DODATEK Č. 2 KESMLOUVĚ O DÍLO

NÁVRH ZMĚNY				číslo: 02/2025	
Zhotovitel: 1.JHS s.r.o., Pražská 392, 463 42 Hodkovice nad Mohelkou					
Komu: Severočeská vodárenská společnost a.s. 				Datum: 27. 11. 2025	
Název akce: CL041158 Nový Bor, Křižíkova, Železná, Tkalcovská – rekonstrukce kanalizace a vodovodu					
Způsob odeslání/ předání/datum:	poštou	e-mailem X	faxem	osobně	
Odkazy na specifikaci:		ANO			
na výkresy:		ANO			
na rozpočtové podklady:		ANO			
na jinou část SoD:					
Popis a zdůvodnění změny: - Po zahájení prací na kanalizační stoce K1a K2 a vodovodu V1a V3 byl proveden rozbor vytěženého materiálu geotechnikem, ten prokázal že výkopek není vhodný pro zpětný zásyp v plánovaném poměru dle PD 50/50. Dle návrhu geotechnika je na zásypy nutné použít nový vhodný materiál. Jedná se o tyto úseky: V1 st.0,030 – 0,062 a 0,148 – 0,179 , V3 st. 0,000 – 0,014 a 0,102 – 0,109, K1 st.0,027 - 0,058 (Š02 – Š04) a 0,138 - 0,151 (Š06/7 – Š08) a K2 st.0,185 - 0,231 (Š03 – Š15) - Po zahájení prací na kanalizační stoce K1 a vodovodu V1 byl dle geotechnika zastižen křídový masivní střednozrnný pískovec třídy R1 až R3 (ČSN 73 6133) třídy rozpojitelnosti a těžitelnosti III (ČSN 73 6133) Jedná se o

K6

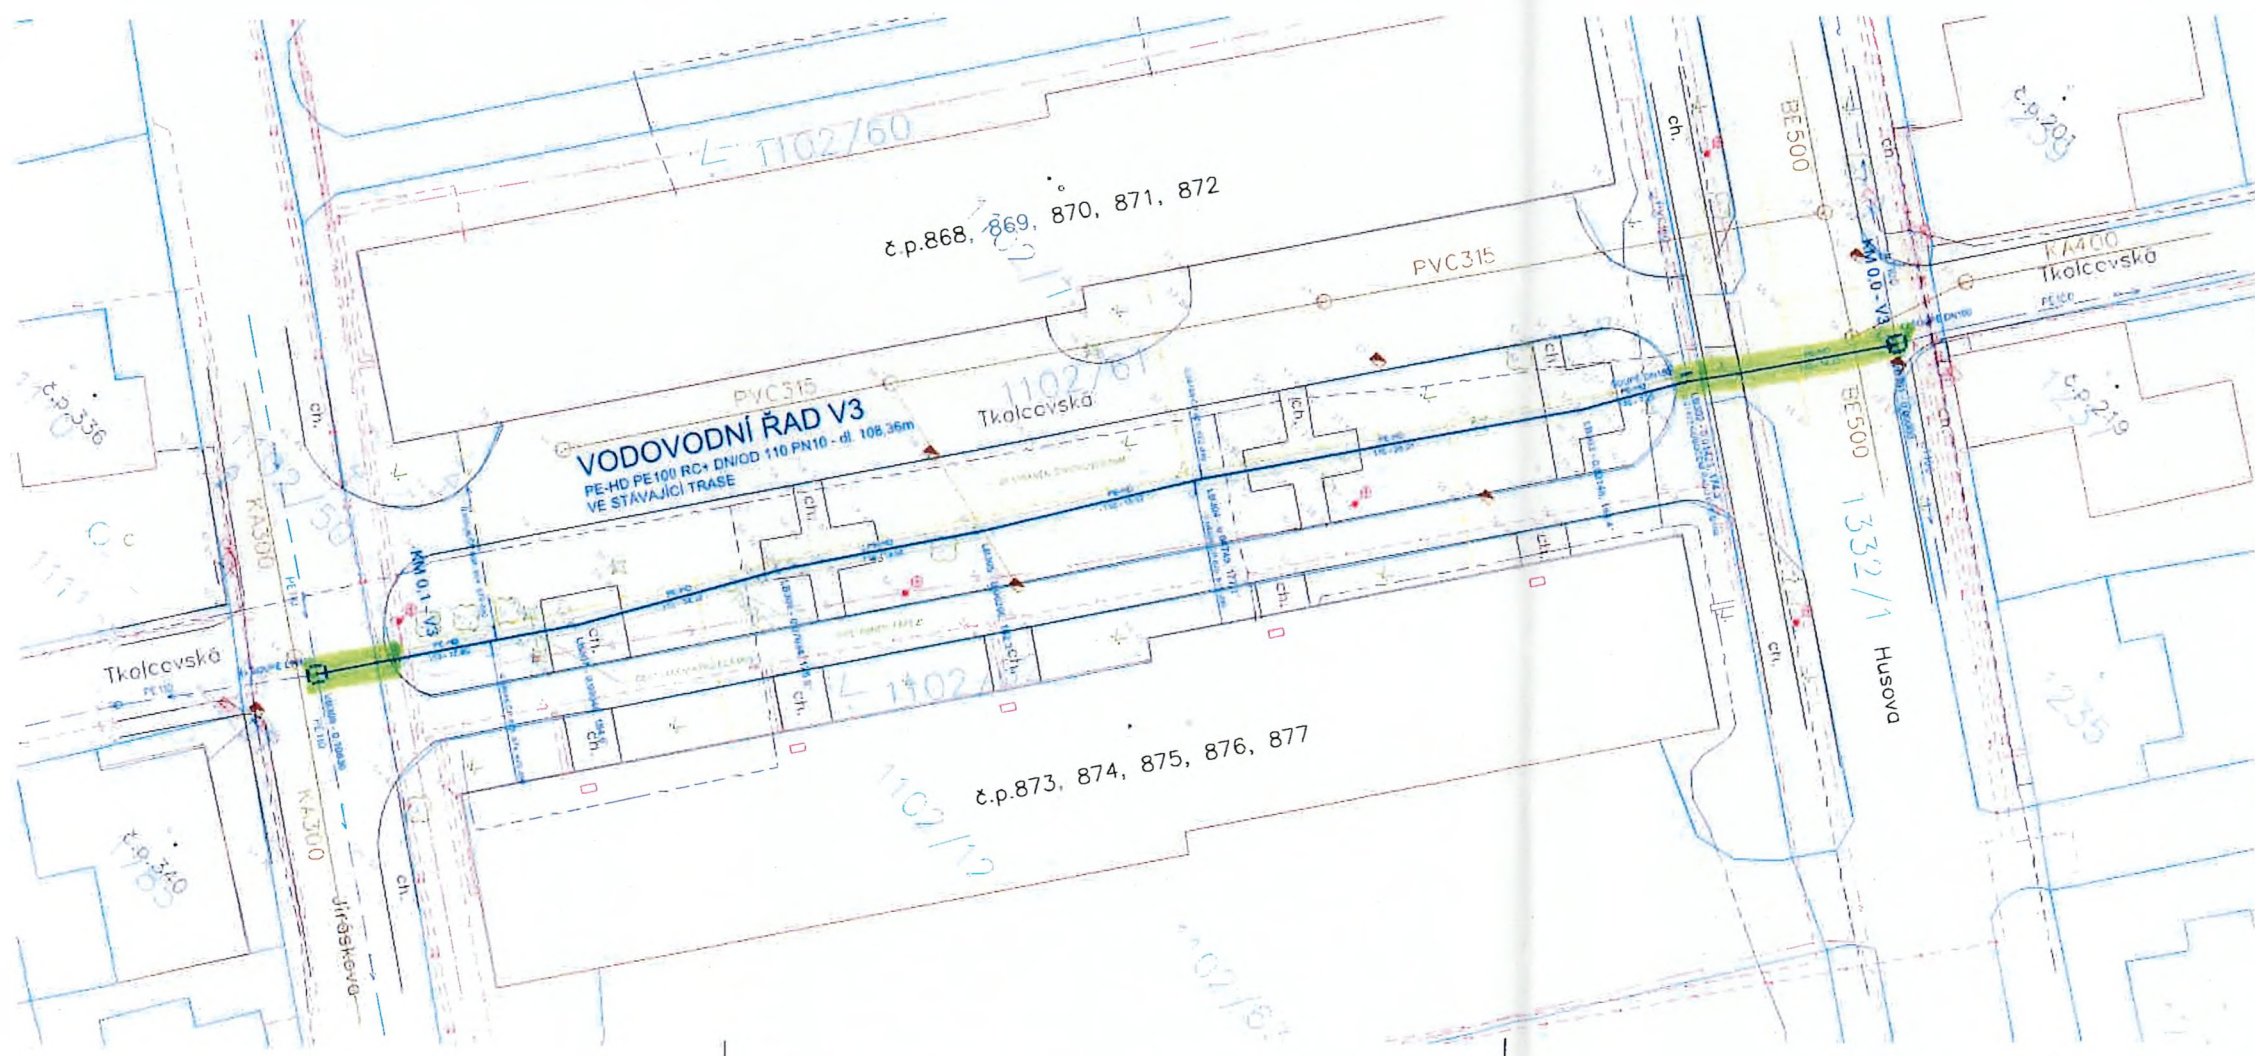
bourání betonu
výměna výkopku
bourání stávk

- bouraný beton
- RS 400/200 + zazdění stávající stoky
- Labovky 35m
- asfalt 2,5m x 2,2m

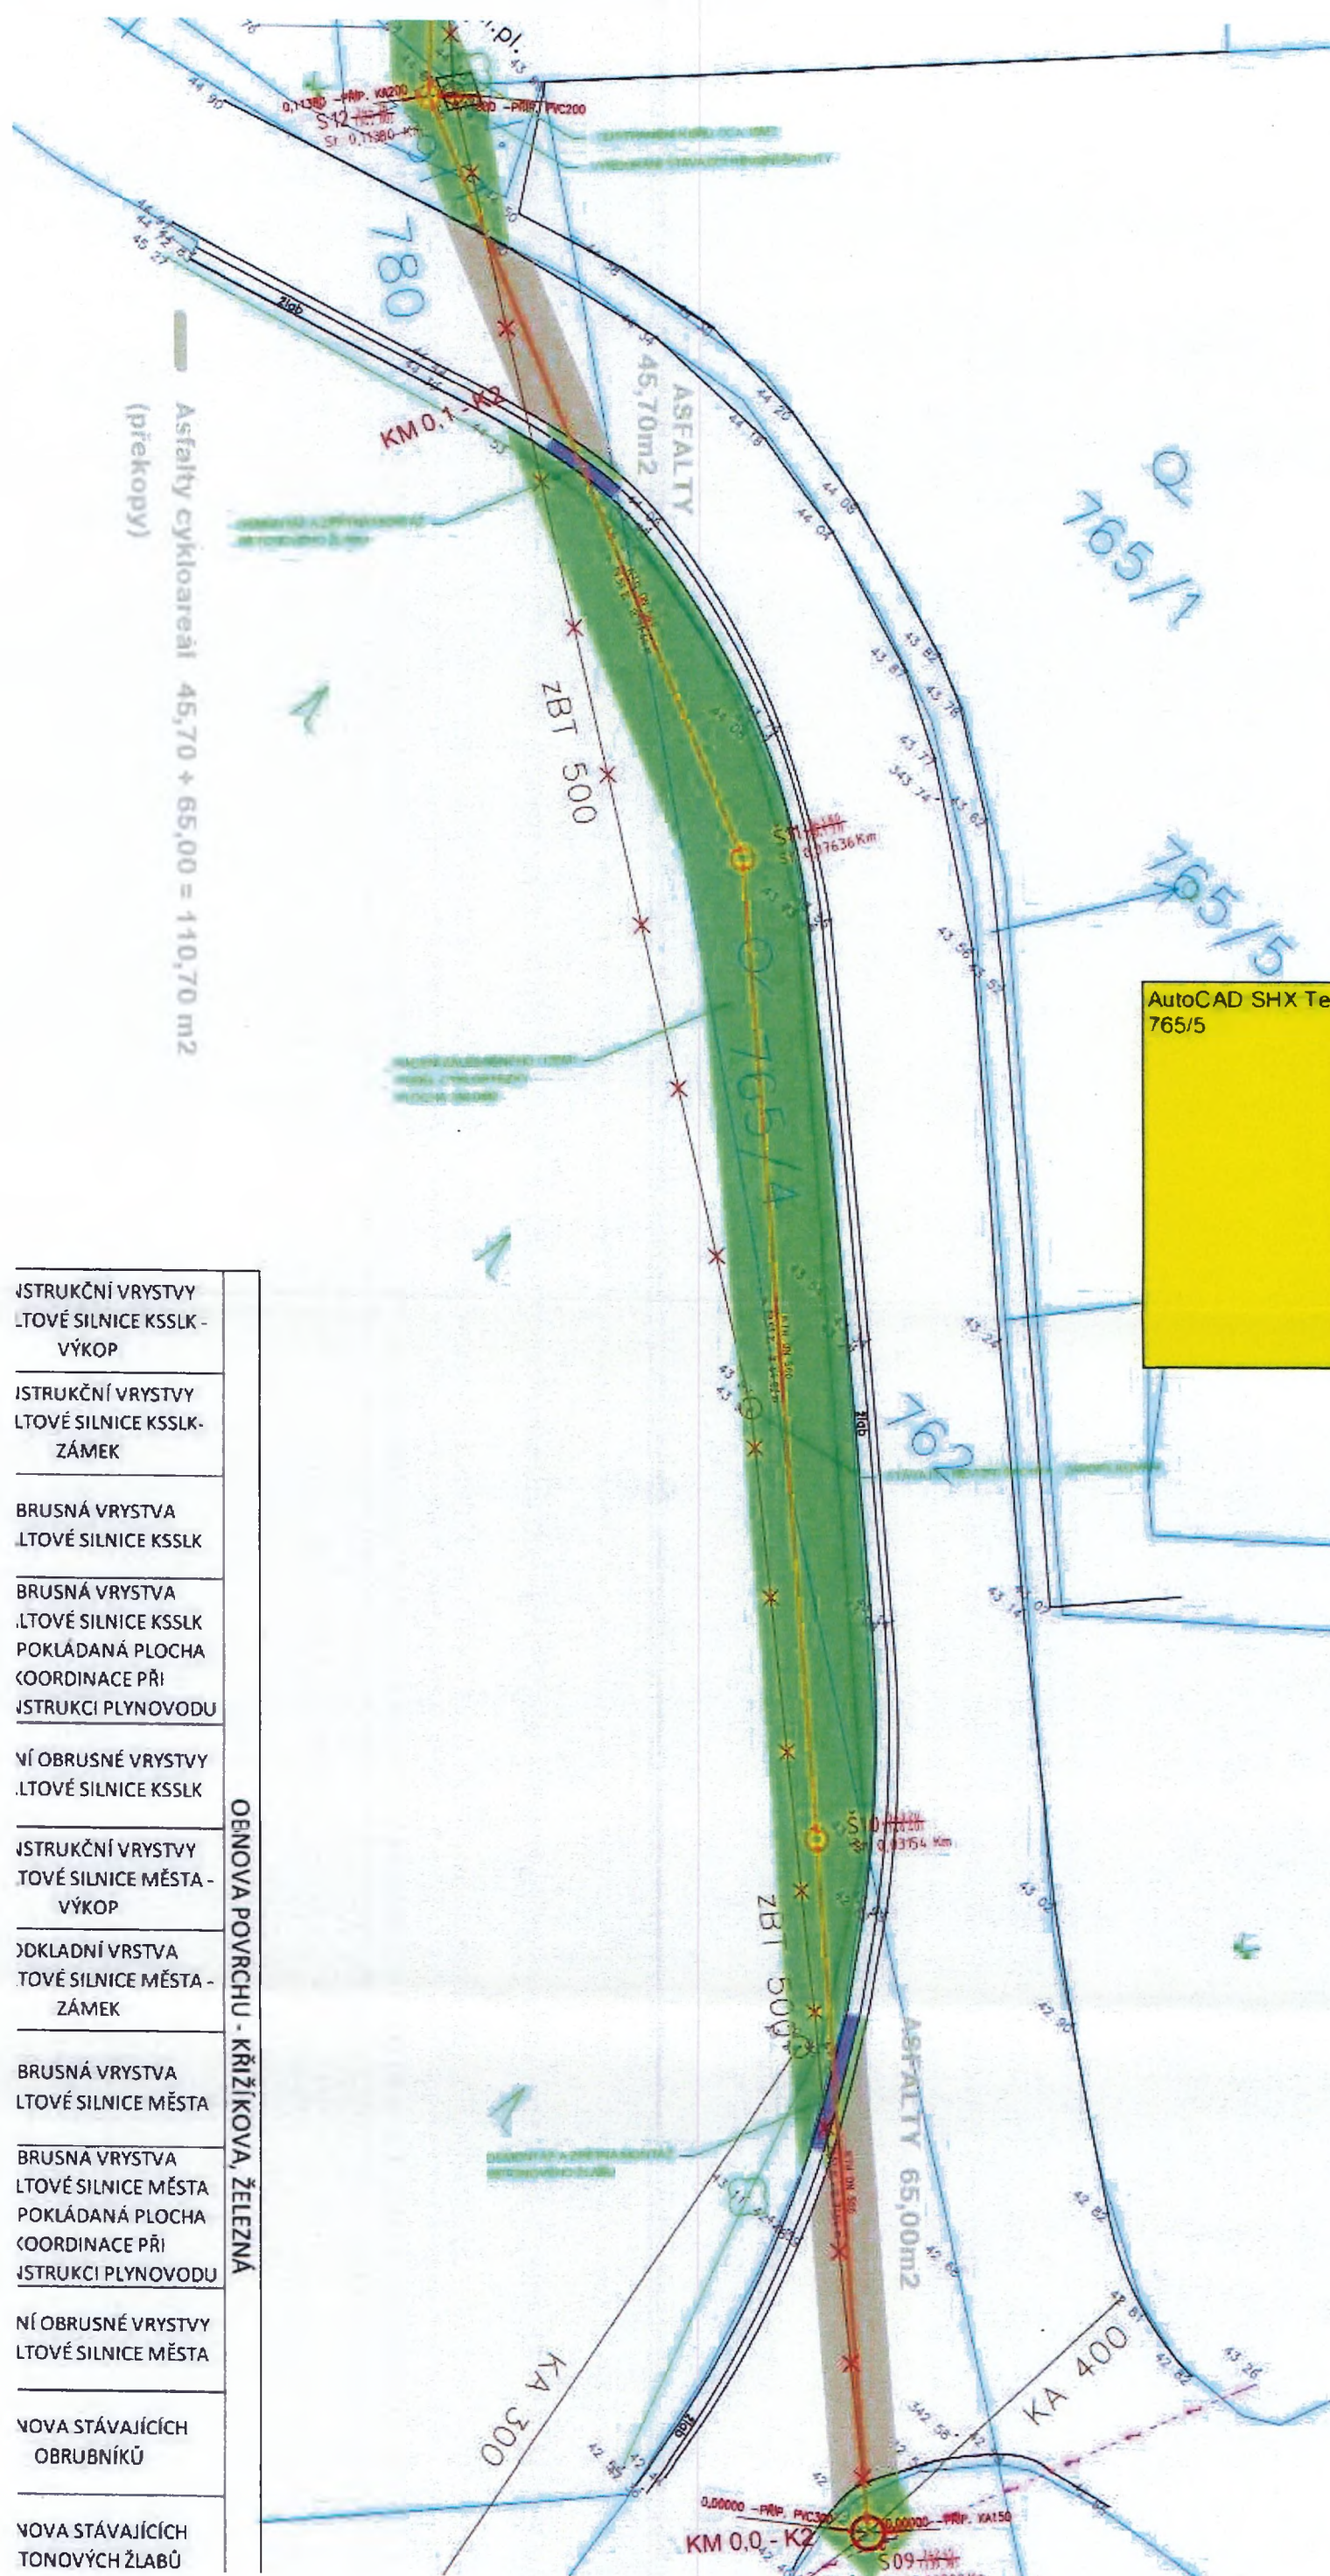
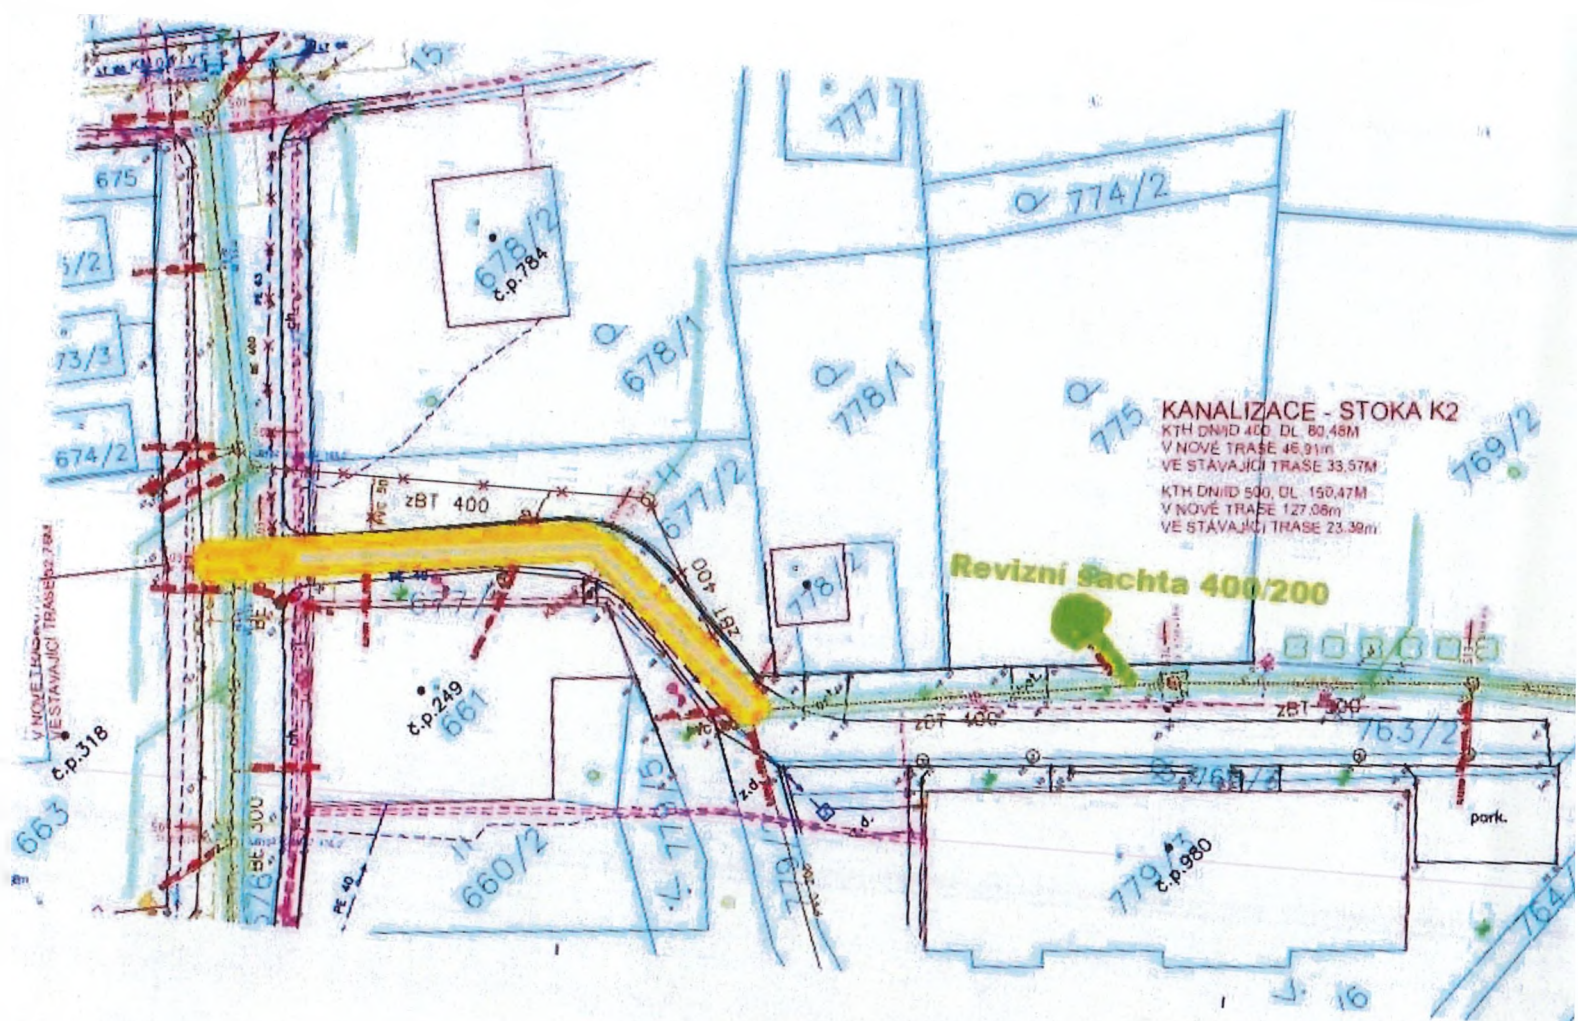
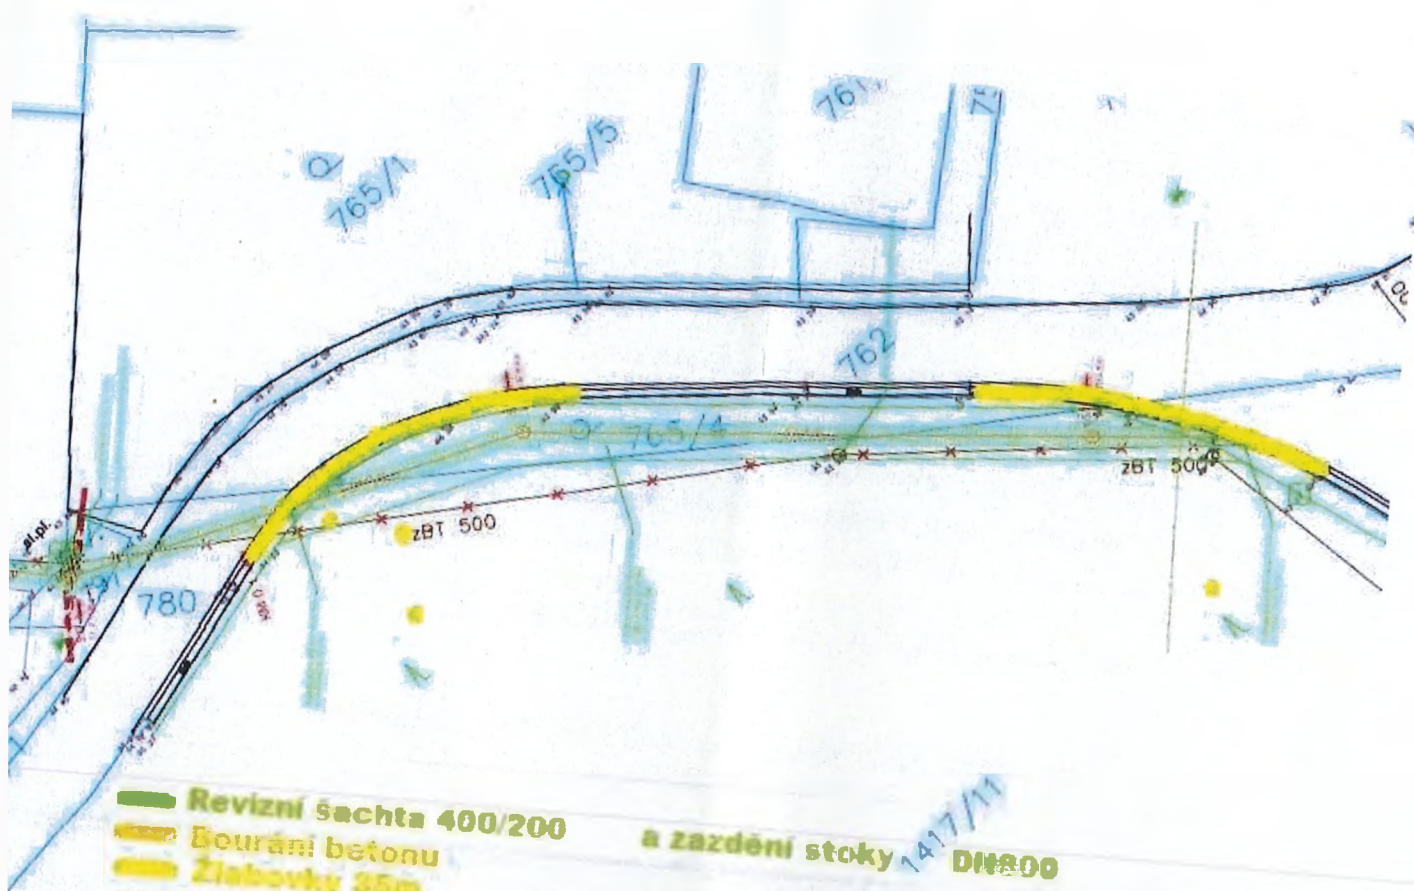
výměna výkopku $\varnothing - 13,35m = 19,71m$
102 - 108,36m

- Revizní šachta 400/200
 - Bourání betonu
 - Zlábeky 35m
 - ASFALTY 55m² (25m x 2,2m = 55,00m²)
- a zazdění stoky 1417/11 DN800
